Notat

Vår ref.
2023/11171

Sak 221/23. Detaljregulering av Vestre Lund, gnr/bnr 178/295 m.fl., korrigering av bestemmelse

Kartutsnitt r20130068

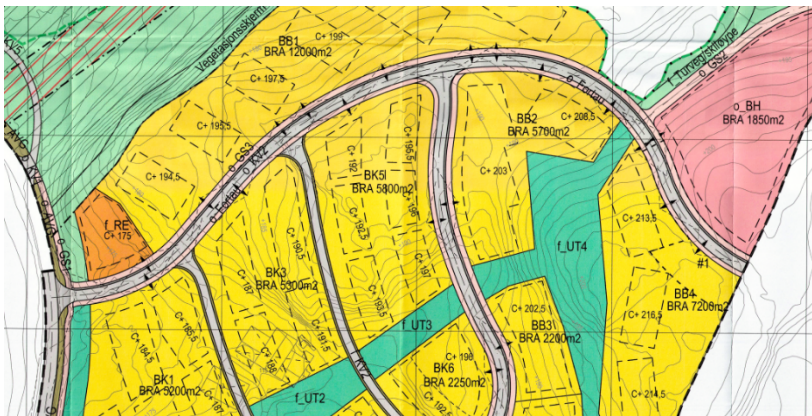
Vegen har imidlertid benevnelsen o_KV2, ikke o_SKV1. Den heter o_SKV1 kun i det øverste partiet som ligger inne i reguleringsplanen for Vestre Lund.

Kommunedirektøren ber derfor om at bystyret inkluderer i sitt vedtak at bestemmelse § 11.1 Adkomstveg endres til: « Offentlig veg fra Ringvålvegen og fram til planområdet, vist som o_KV2 i reguleringsplan r20130038, skal utvides til 6,0 meter ved bruk av annen veggrunn.»
